TRANS/WP.29/ 920  
17 avril 2003

**PROJET DE COMPLÉMENT 4 AU RÈGLEMENT No 107**

(Véhicules à deux étages)

"Figure 10

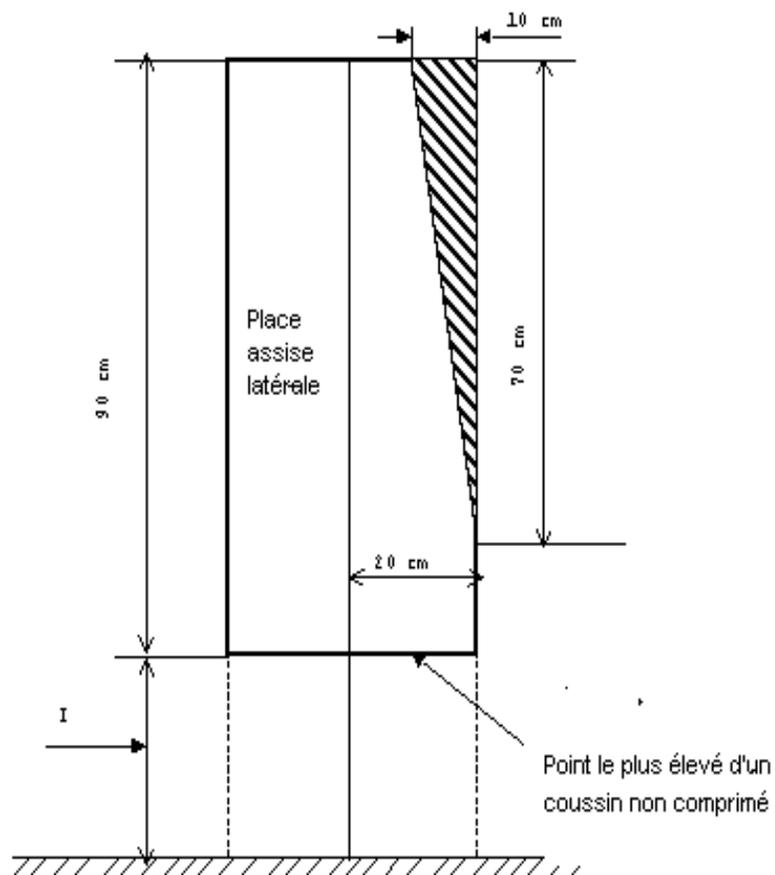
"5.7.9.6.2.2 Intrusion d'un élément de structure, sous réserve que celui-ci s'inscrive dans un triangle dont un sommet est situé à 70 cm au-dessous du toit, et dont la base opposée, large de 10 cm, est située dans la partie haute de l'espace considéré et adjacente à la paroi latérale du véhicule (fig. 10 de l'Annexe 3);"

Annexe 3, figure 10, modifier comme suit :
